# 東海第二発電所

## 工事計画認可申請に係る論点整理について (コメント回答)

平成30年7月13日

【論点17】ブローアウトパネル及び関連設備の必要機能と確認方法  
ブローアウトパネル閉止装置の不具合の対応について

門部の断面図

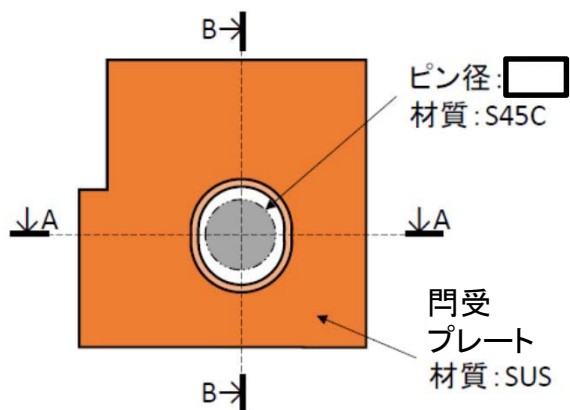
- ◆ 門部に異物が入らないような対策, 熱膨張及び製作誤差について説明すること。

- ◆ 門の側面には, 扉側とフレーム側の門受の隙間が上下2箇所及び扉がない状態ではフレーム側の門受間の隙間が存在するが, ブローアウトパネル閉止装置の設置箇所が高所であることから, 砂等の異物が混入する可能性は低いと考える。
- ◆ 開状態及び閉止状態では, 門ピン頭部により, 門受の上部は塞がれていることから, 上部から異物混入はしない。なお, 固着等がなく門部の機能が維持されていることについては定期的な動作試験(門の上げ下げ)にて確認する。

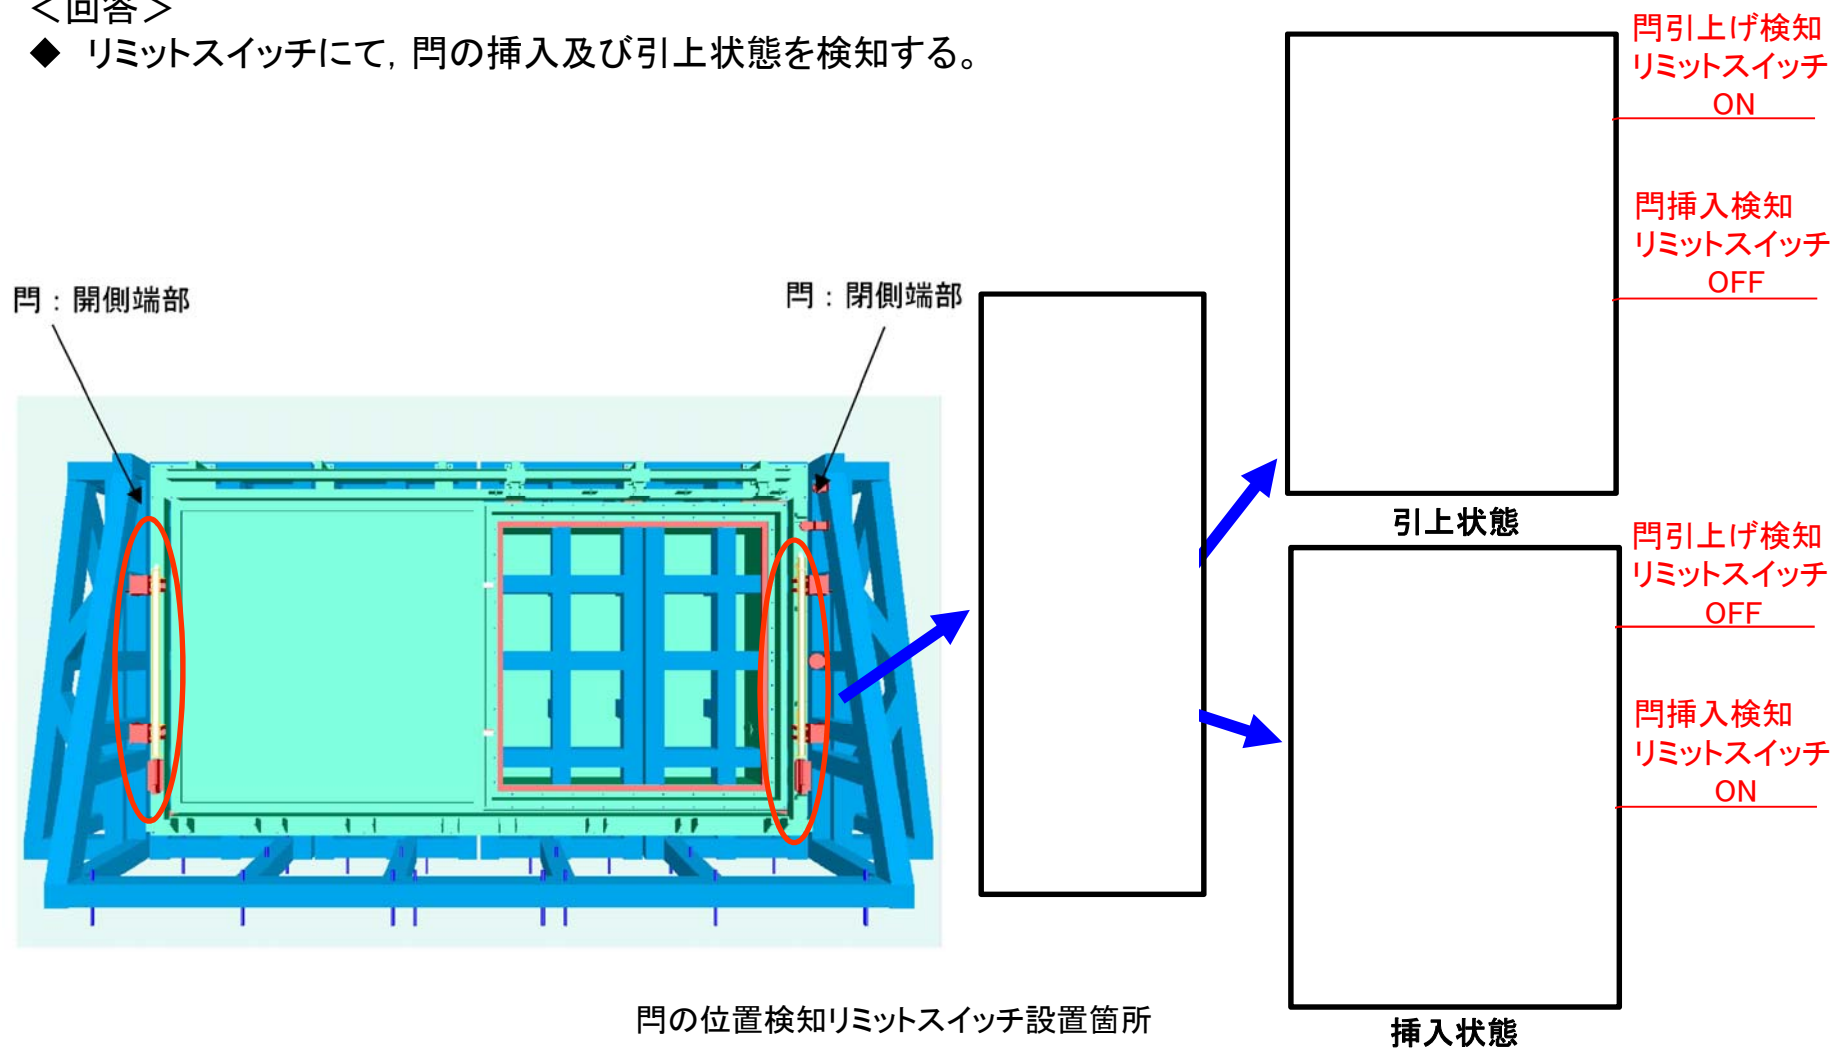
- ◆ 門が確実に挿入されていること、引き上げられていることを検知できることについて説明すること。

- ◆ リミットスイッチにて、門の挿入及び引上状態を検知する。

図3 振動台YX軸の回転変位と中央部の鉛直変位算出結果

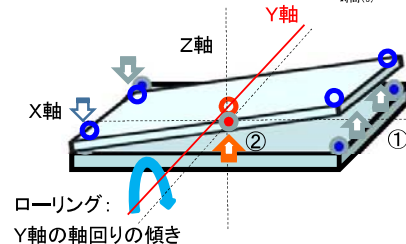
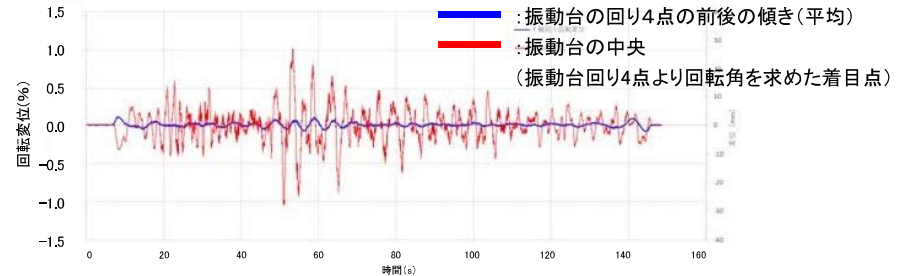
1. 振動台のY軸に対しての回転変位(ローリング)について、試験結果に与える影響を示すこと。

3方向同時加振時において振動台中心に回転変位(青線)及び鉛直変位(赤線)が生じていた。振動台の回転変位(青線)と鉛直変位(赤線)の周期について周波数分析を行い**回転変位は0.10Hz、0.20Hzで鉛直変位は0.10Hz**であった。

**回転変位の0.20Hzと鉛直変位の0.20Hzは振動台のローリングによる影響があるものと思われる事及び、**回転変位の0.10Hzも同様に長周期成分が他の設備等に見られない周波数であることから、振動台のローリングによる影響であることを確認した。

図7 実証試験の試験装置における止水板とガイド間の寸法

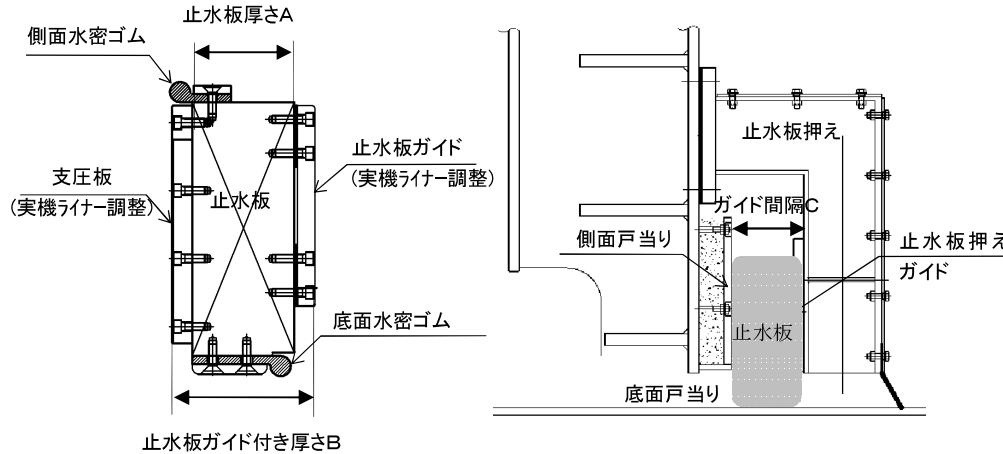
2. 止水板と止水板押えとの隙間に対する公差について、実機を考慮した上で設定し、解析モデルの結果の扱いを示すこと。

止水板ガイド付き厚さとガイド間隔は、最少3mm最大6mmで施工することから、6mmの隙間モデルにおける三次元動的解析も実施し、解析モデルのばらつきを評価し解析モデルの信頼性向上を図る。図7の実機における止水板とガイドとの隙間の寸法を示す。

三次元動的解析モデルについては、ガイド間の隙間の寸法について公称値の3mmを基本として評価する。また、製作、施工上のばらつきを考慮した1mm増加の4mm、最大6mmの2ケースの三次元動的解析を実施し、ばらつき等の保守的なモデルを設計に反映する。

図5 ATWS事象時の原子炉圧力変化(運転圧力との差)

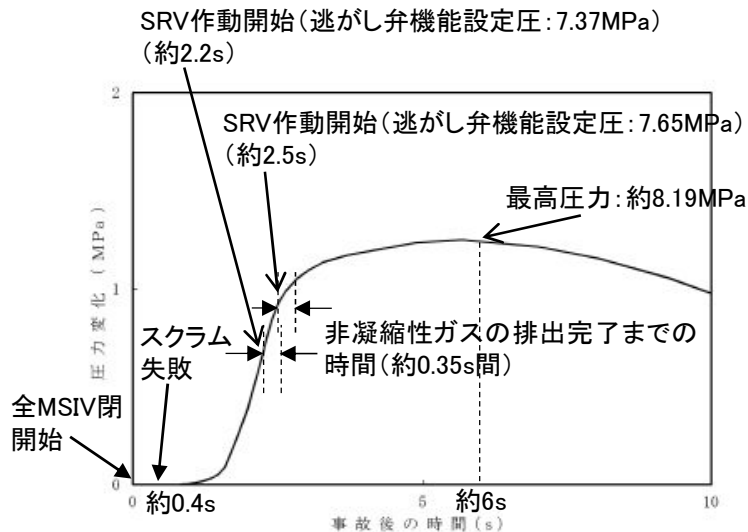
- ③ATWS事象時のSRV作動時の動荷重が、DBA条件を包絡することについて、圧力上昇率等の考察を添えて説明すること
- 前頁に示す通り、東海第二で得られたSRV弁作動時の圧力振幅の最大圧は、初期の非凝縮性ガスが排出された直後の波(約0.1~0.2秒後)が支配的となり、その後は減衰傾向
  - ATWS事象では非凝縮性ガスが排出された以降も原子炉圧力は上昇するが、SRV排気管内の非凝縮性ガスはSRV作動後約0.35秒間<sup>※</sup>で排出は完了する。この間、原子炉圧力は最大で約0.3MPa程度上昇(図5)
    - ※ SRVの設計上の排気流量を基に、SRV排気管の長さを考慮し、非凝縮性ガスがS/PIに全て排出されるまでの時間を計算した結果
  - 一方、クエンチャ開発時の気泡脈動の測定では、となる傾向が確認されており、このことから、ATWS事象時のMSIV閉止後のSRV弁作動開始以降、非凝縮性ガスが排出される間に原子炉圧力が上昇する場合でも圧力振幅の最大値が大幅に変わるとは考えにくい(図6)
  - 以上より、ATWS事象時のSRV作動時の動荷重は、DBA条件(実機試験におけるSRV作動時(原子炉圧力:7.4MPa程度)の動荷重)と同等と扱って良いと判断

図9 原子炉格納容器本体に生じる動荷重の概要

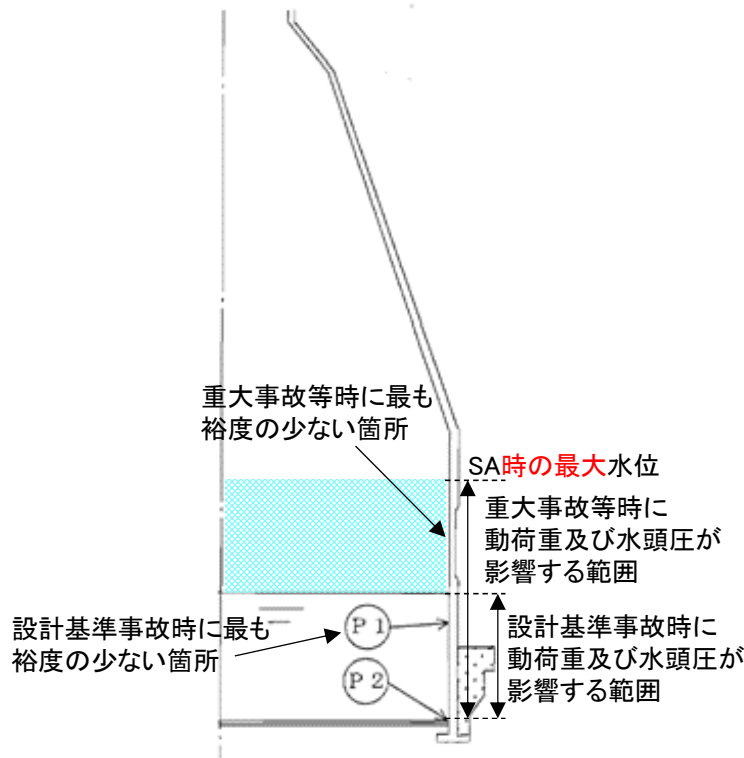
## ④SA時の強度・耐震評価について, SA時のサプレッション・プール水位による動荷重への影響を説明すること

- SA時に代替格納容器スプレイ冷却系(常設)等による代替格納容器スプレイを実施する場合, 外部水源の持ち込みによりサプレッション・プールの水位が上昇することで, 動荷重及び水頭圧の影響する範囲が増え, 原子炉格納容器本体のうち最も裕度の少ない箇所がDBA時と異なる(図9, 表5)
- SA時に最も裕度の少ない箇所は, 原子炉格納容器本体の厚さが他よりも薄い箇所であり, 他の箇所よりも圧力影響が増えるため, 原子炉格納容器本体の厚さが薄くなった影響を応力に対して簡易的に割り増した強度評価を実施し, 健全性に影響がないことを確認(表6)。今後, 詳細な評価として, 原子炉格納容器の応答解析を実施した上で, 強度・耐震評価を実施中(評価結果は計算書に反映)
